Réf. CRMS : AA/AH/UCL20006\_669\_PREAL\_Wolvendael\_pavillon

**Objet :** UCCLE. Parc de Wolvendael. Dossier préalable à l'introduction de la demande de permis unique, portant sur la remise en état du perron et des escaliers du pavillon Louis XV.

### Avis de principe de la CRMS

Photos de la configuration du pavillon à Amsterdam (1902) et à Uccle (1910) parues dans B. Schoonbroodt, *Le Parc de Wolvendael, de 1700 à nos jours – Situation actuelle*

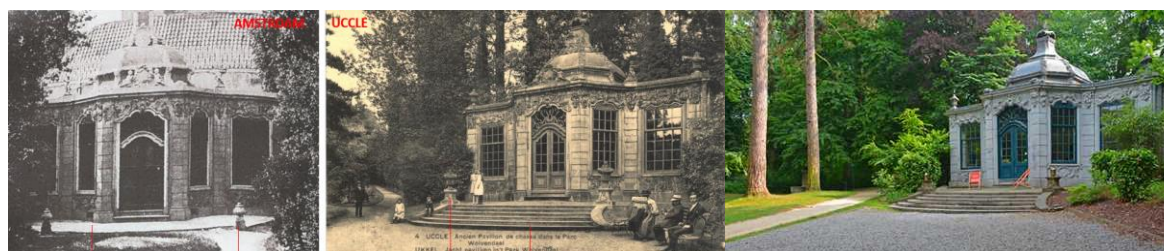
Acquis en 1921 par la commune d'Uccle, le parc Wolvendael doit sa morphologie et son étendue actuelles à son dernier propriétaire, le baron Léon Janssens qui acheta le site en 1909. Cette même année, celui-ci acheta à Amsterdam un pavillon de style Louis XV, probablement réalisé vers 1744, qu'il fit démonter et remonter en lisière de son domaine, et dont l'expression renoua avec le goût du jour influencé par le style Beaux-Arts.

Etat pendant l'Entre-deux-Guerres © Delcampe.net et, en haut à droite, état des années 2000 (?) - archives CRMS

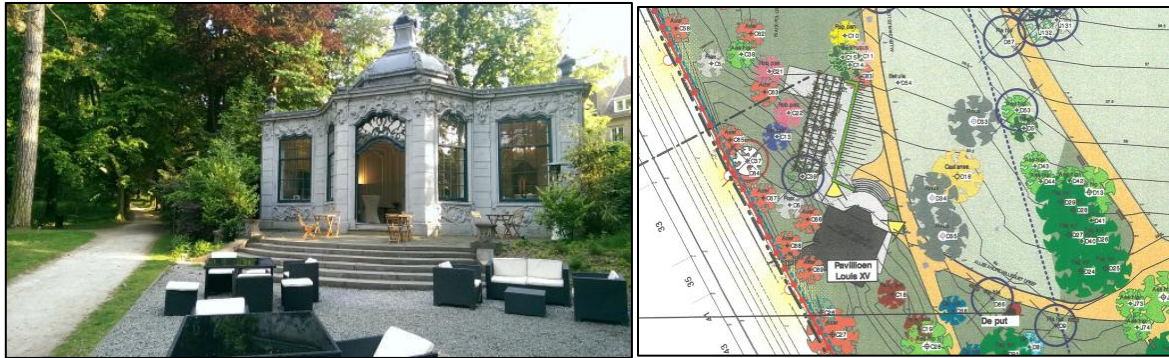
La Commission demande de profiter des travaux actuellement programmés pour revaloriser ces caractéristiques, mises à mal par les aménagements récents ayant fragmenté cette partie du parc. Elle demande donc de réorienter le projet en ce sens, fondé sur des recherches historiques complémentaires et sur une analyse paysagère, menée en collaboration avec un architecte-paysagiste. En attendant, la CRMS formule les remarques suivantes sur l'avant-projet et demande de :
